川内原子力発電所 1, 2号炉
運転期間延長認可申請
(審査会合における指摘事項の回答)

2022年12月20日

九州電力株式会社

1-1 アルカリ骨材反応の潜在膨張性について

観察部位 (1号炉) : 原子炉格納施設等 (外部遮蔽壁)

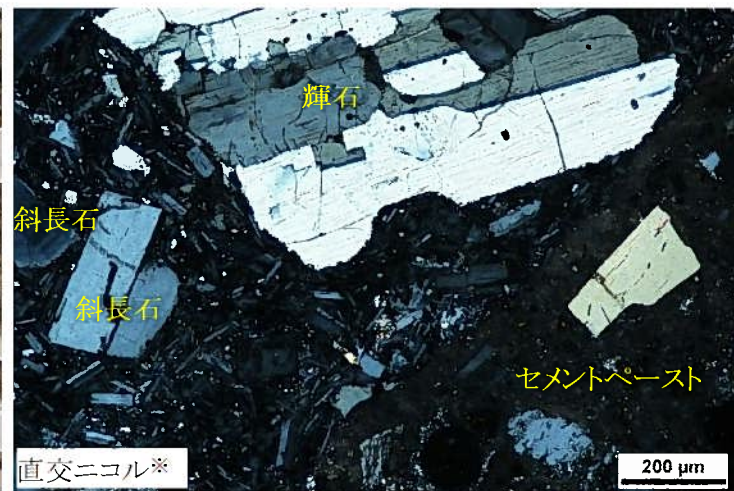
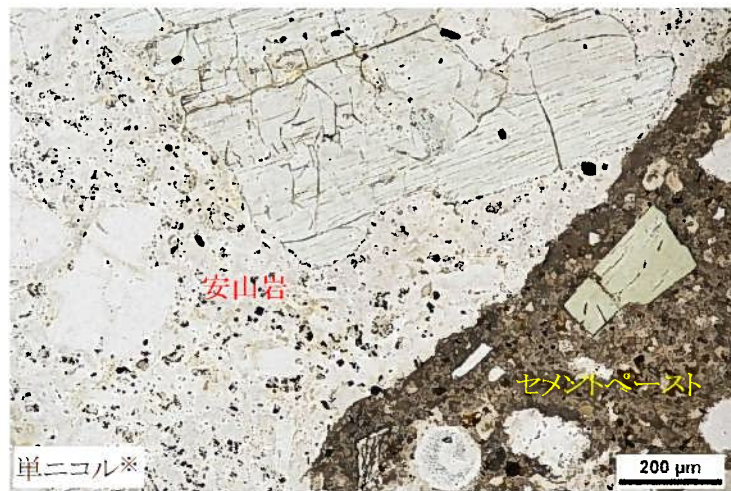
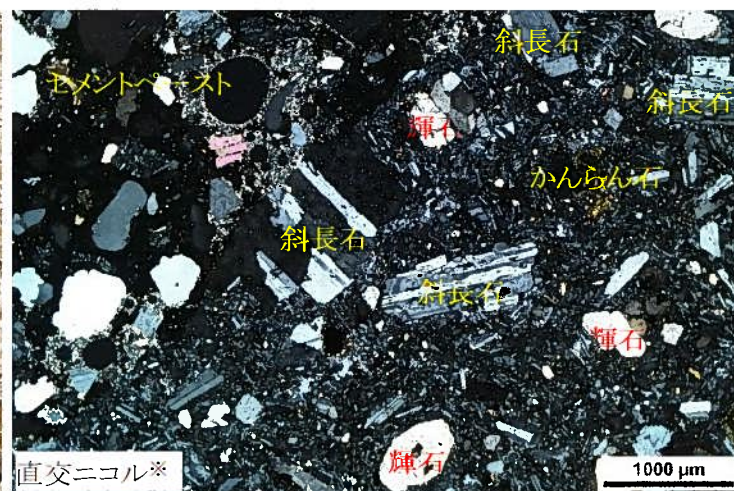
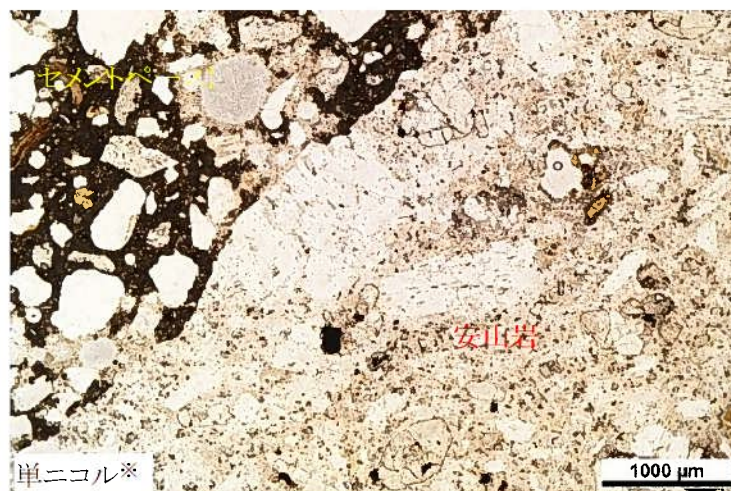
安山岩は、斜長石や輝石等の斑晶と、その粒間を埋める微細な組織からなる石基から構成される。安山岩において、膨張や劣化を生じるような進行したアルカリ骨材反応の現象としての膨張ひび割れは認められなかった。

安山岩は、斜長石、輝石、かんらん石等の斑晶と、その粒間を埋める微細な組織からなる石基から構成される。安山岩において、膨張や劣化を生じるような進行したアルカリ骨材反応の現象としての膨張ひび割れは認められなかった。

⇒骨材に反応リムの形成 (i) とゲルの滲み (ii) が認められたものの、極めて軽微な反応状況であった。

観察部位 (2号炉) : 取水槽 (海中帯)

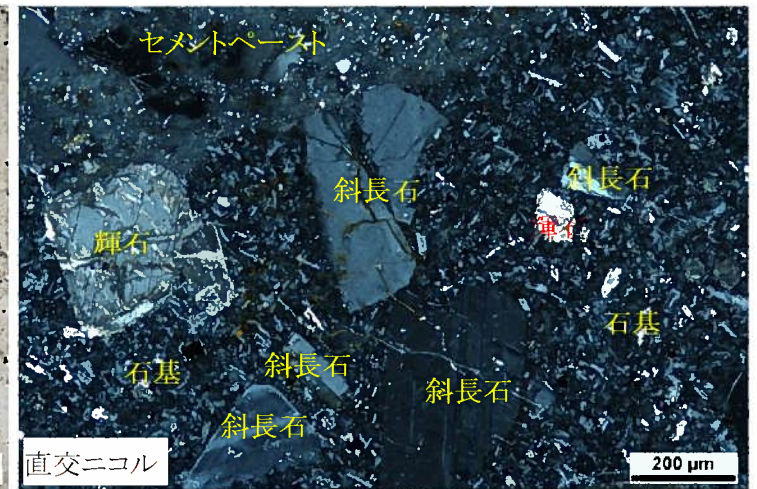
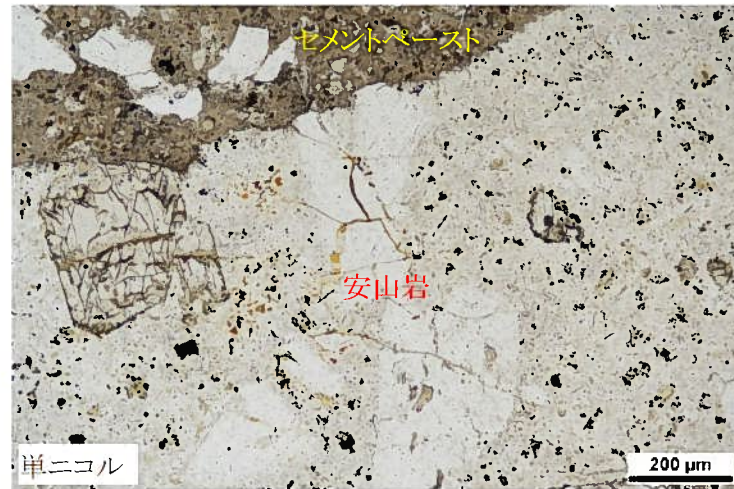
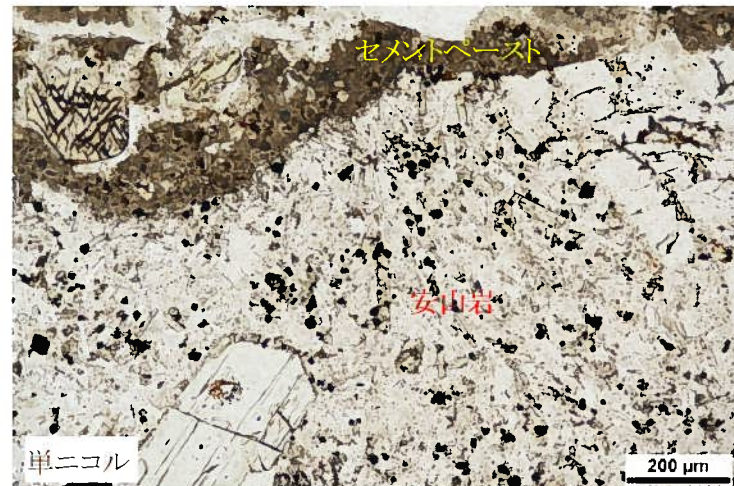
安山岩は、斜長石や輝石の斑晶と、その粒間を埋める微細な組織からなる石基から構成される。安山岩において、膨張や劣化を生じるような進行したアルカリ骨材反応の現象としての膨張ひび割れは認められなかった。

安山岩は、斜長石や輝石等の斑晶と、その粒間を埋める微細な組織からなる石基から構成される。安山岩において、膨張や劣化を生じるような進行したアルカリ骨材反応の現象としての膨張ひび割れは認められなかった。

⇒骨材に反応リムの形成(i)とゲルの滲み(ii)が認められたものの、極めて軽微な反応状況であった。

(1号炉(外部遮蔽壁)の例)

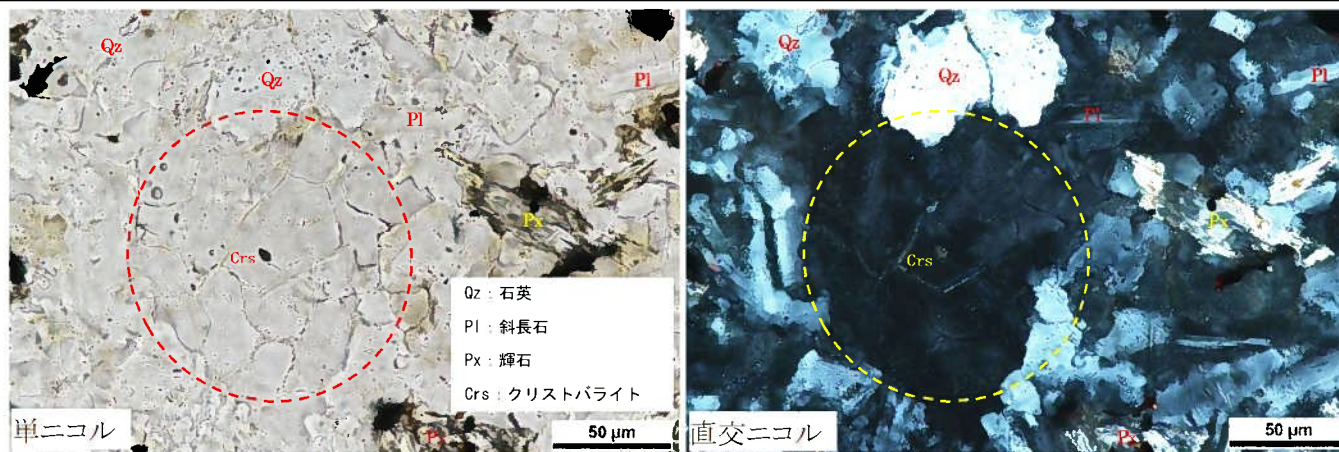
- 粗骨材に急速膨張性の反応性鉱物(クリストバライト等)が認められた。

安山岩の石基部分を拡大して示す。反応性鉱物としてクリストバライトが確認された。クリストバライトは単ニコルで屋根瓦のような模様を示し、直交ニコルでは暗く観察される。大きくまとまった部分を破線内に示す。

⇒促進膨張試験の結果※、急速膨張の可能性は低いと判断した(Ⓐ)。

(2号炉(取水槽)の例)

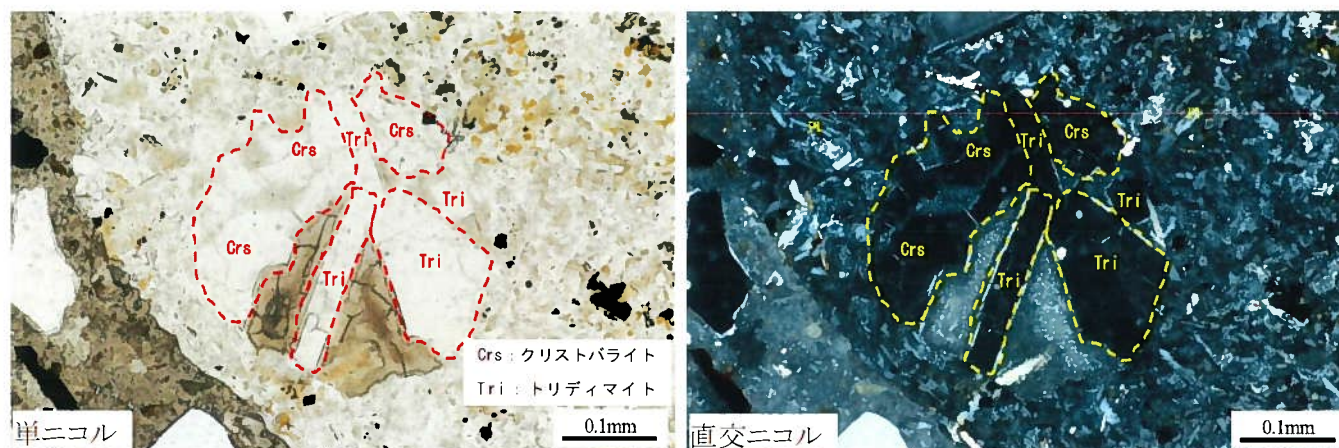
安山岩の石基部分を拡大して示す。反応性鉱物としてクリストバライトとトリディマイトが確認された。クリストバライトは単ニコルで屋根瓦のような模様を示し、直交ニコルでは暗く観察される。トリディマイトは薄板状や楔形をしており、直交ニコル下では双晶を示す。大きくまとまった部分を破線内に示す。

- 粗骨材に遅延膨張性の反応性鉱物(隠微晶質石英、微晶質石英)は認められなかった(Ⓑ)。

遅延膨張性の反応性鉱物 (取水槽 気中帯 (1号炉) の例)

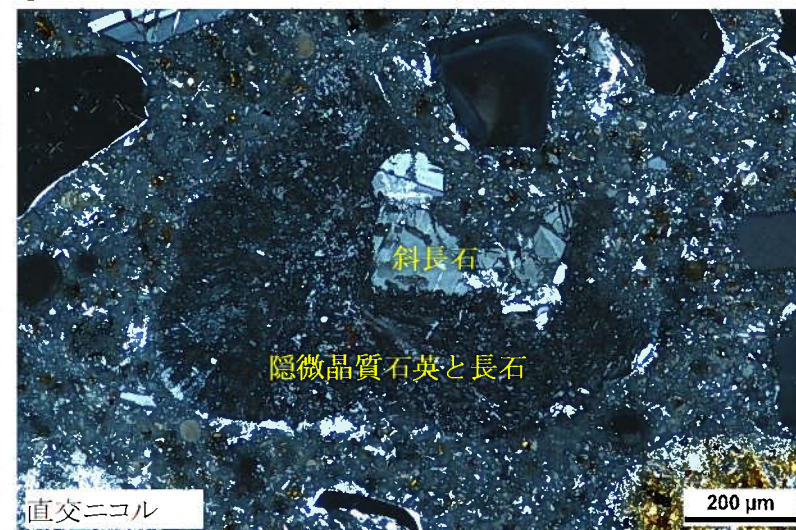
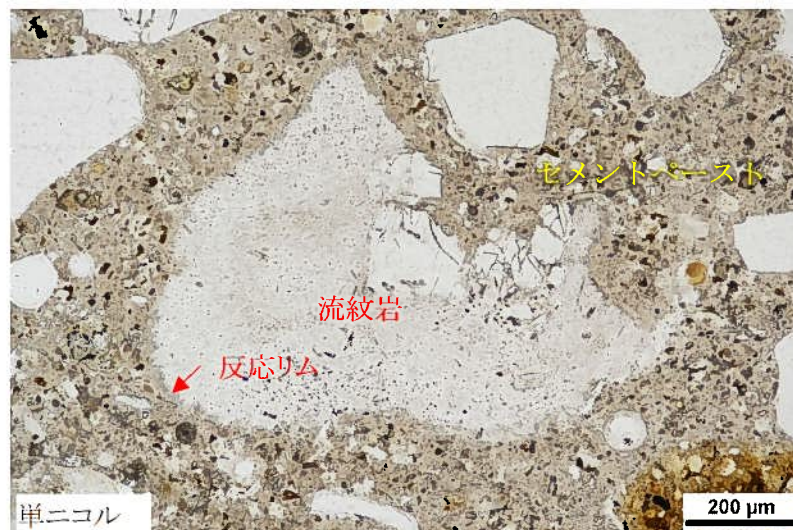
- ・「取水槽」の一部の部位(P10の赤枠)において、海砂の一部である流紋岩の中に遅延膨張性の反応性鉱物(隠微晶質石英、微晶質石英)が認められた。

⇒細骨材に膨張や劣化を生じるような進行したアルカリ骨材反応の現象としてのひび割れや膨張は確認されていないことから、遅延膨張の可能性は低いと判断した。なお、流紋岩以外については、遅延膨張性の反応性鉱物は認められなかった(Ⓑ)。
